## Keuringsverslag van een elektrische laagspanning- en zeer lage spanningsinstallatie

### NIET CONFORM

Straatnaam Hoevelei  
Huisnummer 80  
Busnummer  
Postcode 2630  
Gemeente AARTSELAAR  
Land België

Controlebezoek van een oude huishoudelijke elektrische installatie van een wooneenheid bij verkoop op vraag van de verkoper volgens (KB 08/09/2019) - AREI Boek 1- 8.4.2. en 8.2.1. en 4.2.4.3.

Afbeelding schakel- en verdeelbord:

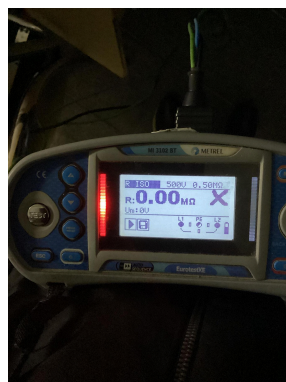
I1.01 Eéndraadschema van de installatie is niet aanwezig. (Boek 1 Afdeling 2.12 - 2.13 en 3.1.2)

I1.03 Situatieschema van de installatie is niet aanwezig. (Boek 1 Afdeling 2.12 - 2.13 en 3.1.2)

I2.01 Eén of meerdere differentieelstroombeschermingsinrichtingen werken niet met testknop en/of stroominjectie. (Boek 1 Onderafdeling 6.5.7.2)

I2.02 De waarde van de isolatieweerstand van één of meerdere stroombanen is kleiner dan 0,5M ohm. (Boek 1 Onderafdeling 6.4.5.1.)

Kring J

I2.03 De continuïteit van equipotentiaalverbindingen en/of beschermingsgeleiders zijn niet gewaarborgd. (Boek 1 Onderafdeling 5.3.5.3.G. en 5.4.3.5)

Contactdoos 2de

I5.12 De doorsneden van de interne verbindingen en/of van de verdeelrails in het bord zijn onvoldoende. (Boek 1 Onderafdeling 4.4.1.1. en 4.4.1.5.)

I6.04 Een differentieelstroombeschermingsinrichting met een gevoeligheid van 30mA is te plaatsen voor installaties van badkamer, wasmachine, vaatwas, droogkast en/of gelijkaardige toestellen. Deze dient ongeschikt te zijn aan de hoofddifferentieelstroombeschermingsinrichting (Boek 1 Onderafdeling 7.1.4.3. en 4.2.4.3.)

I6.09 Er is geen bescherming door een differentieelstroombeschermingsinrichting met een gevoeligheid van max. 30mA voorzien voor contactdozen zonder aardpen. (boek 1 afdeling 8.2.1 punt 6)

I8.02 Stroomkringen voor contactdozen dienen minimaal uitgevoerd te worden met een draadsectie van 2,5mm<sup>2</sup>. (Boek 1 Onderafdeling 5.2.1.2.)

I8.07 Leidingen zijn te bevestigen met aangepaste bevestigingsmiddelen. (Boek 1 Onderafdeling 5.2.2. en 5.2.9.)

I8.13 Het gebruik van kabels van het type VTLmb, LMVVR, COAX, VVT is verboden. (Boek 1 Onderafdeling 5.2.1.2.)

I9.13 Elektrisch materieel zonder bodem mag niet rechtstreeks op brandbaar materiaal geplaatst worden. (Boek 1 Onderafdeling 5.1.1.2.)

N22 De elektrische installatie is grondig na te zien en conform te maken volgens de voorschriften van het AREI boek 1.
